濃縮・埋設事業所  
ウラン濃縮加工施設、廃棄物埋設施設

再処理事業所  
再処理施設、廃棄物管理施設、MOX燃料加工施設

新規制基準、組織改正、保全区域変更等  
に係る保安規定変更認可申請について

日本原燃株式会社

- ・第8条 (職務)
- ・別図1 保安に関する組織 (第7条関係)
- ・別表1 施設の管理及び点検、工事等に関する業務の担当課長 (第8条関係) 等

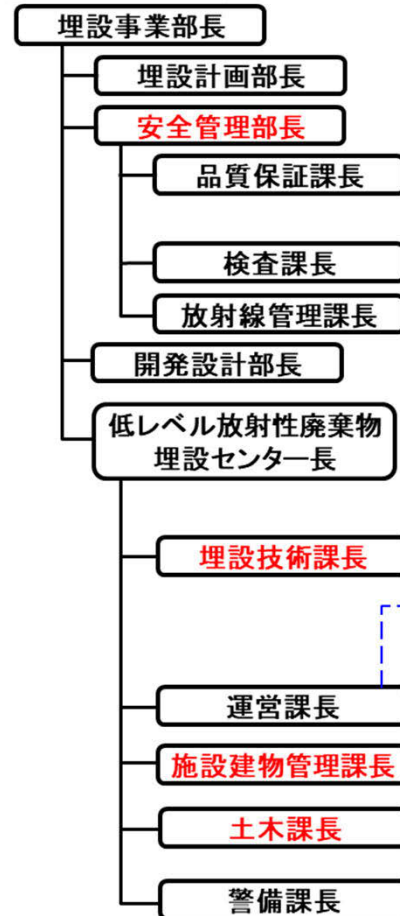
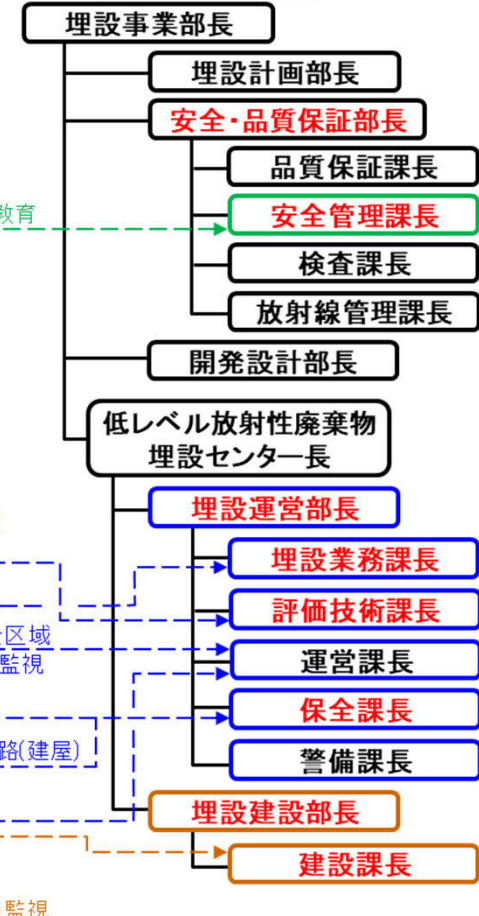
右図の組織改正に伴い、以下の改正を行う。

### 組織改正前

### 組織改正後
